Znak EOP/95/6551/2017  
Dot. Uzgodnienia przebudowy drogi  
powiatowej nr 1388C Łasin-  
Mędrzyce-Lisnowo.

W załączeniu przesyłamy projekt przebudowy drogi powiatowej nr 1388C  
uzgodniony bez uwag.

### PROJEKT ZAGOSPODAROWANIA TEREN

Rdęsuko/456/II/2017  
 22.08.2017

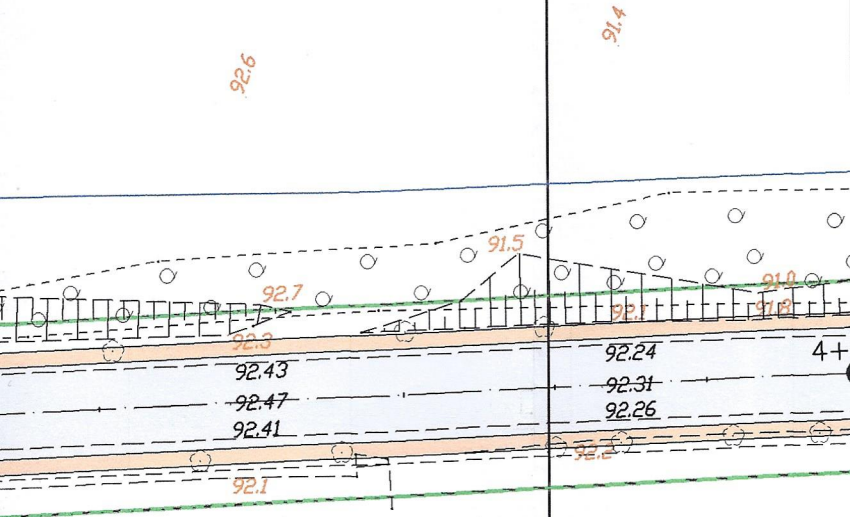
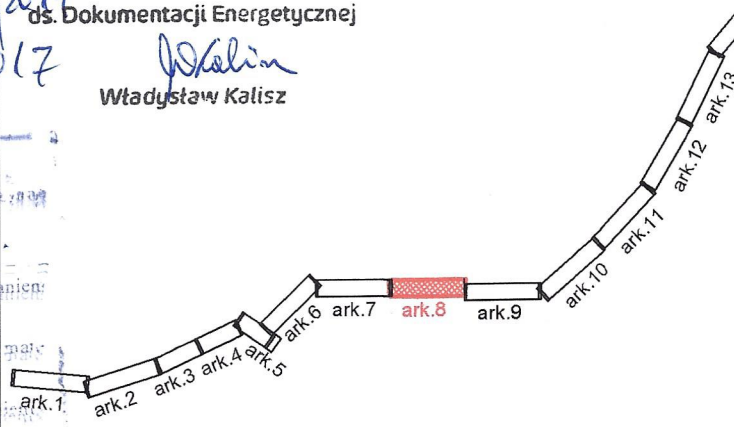
1. Na trasie projektowanej **prebudowy drogi powiatowej** nie przeliczają się podziemne urządzenia elektroenergetyczne będące w naszej eksploatacji.
2. Linie elektroenergetyczne napowietrzne kolidujące z w/w **linią w/w** należy przebudować kosztem i staraniem inwestora zgodnie z normą PN-75/E-05100.
3. Pod elektroenergetycznymi liniami napowietrznymi nie wolno składować materiałów ani prowadzić robót sprzętem mechanicznym.
- \* Przed przystąpieniem do wykonawstwa należy uaktualnić powyższe zapytanie.
- Ważne do dnia **22.08.2019**.
